VYSVĚTLENÍ ZADÁVACÍ DOKUMENTACE č. 7

TĚLOCVIČNA (VČ. ODBORNÝCH UČEBEN A PŘILEHLÝCH KOMUNIKACÍ)

Dotaz č. 3:

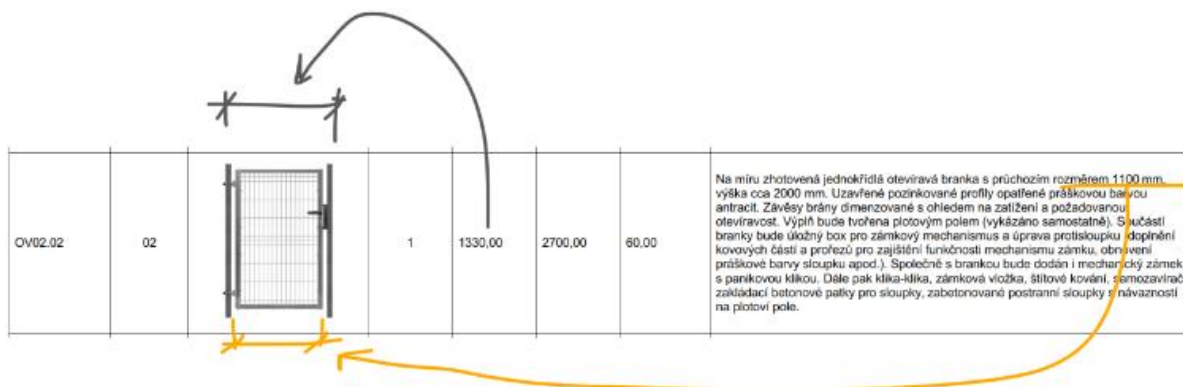
Dotazy k vratům a brance: - rozměry u dvou vrat s ozn. 174, 175 - nesedí dané rozměry: rozměr otvoru š.3500 x v.2500 a průchozí rozměr: š. 3300x v.3170 - prosím o upřesnění rozměrů - požadavek na bezpečnostní kování RC2 - není možný spojit s madlem pro možnost ručního otvírání - rozměr vchodové branky ozn. OV02.02 na pozemek nesedí rozměry: rozměr otvoru : š.1330 x v.2700 a průchozí rozměr š.1100 x v.2000 - upřesnit rozměry

Opravujeme parametr a kóty v půdoryse 1NP. Vrata 174 a 175 jsou osazeny do otvorů 3500/3270 (vrata 3300/3170) a vrata 172, 173 jsou osazeny do otvorů 5500/2250 (vrata 5300/2150). Upouštíme od požadavku na ručního vytážení, pokud je v kolizi s certifikací RC2.

Dotaz ohledně branky už byl odpovídán viz vysvětlení zadávací dokumentace č.4

Výrobek celé brány má rozměr 1330 x 2700 (brána se skládá ze sloupků a křídla). Zadání je, aby byl brankou zajištěn čistý průchod o rozměrech š. 1100mm
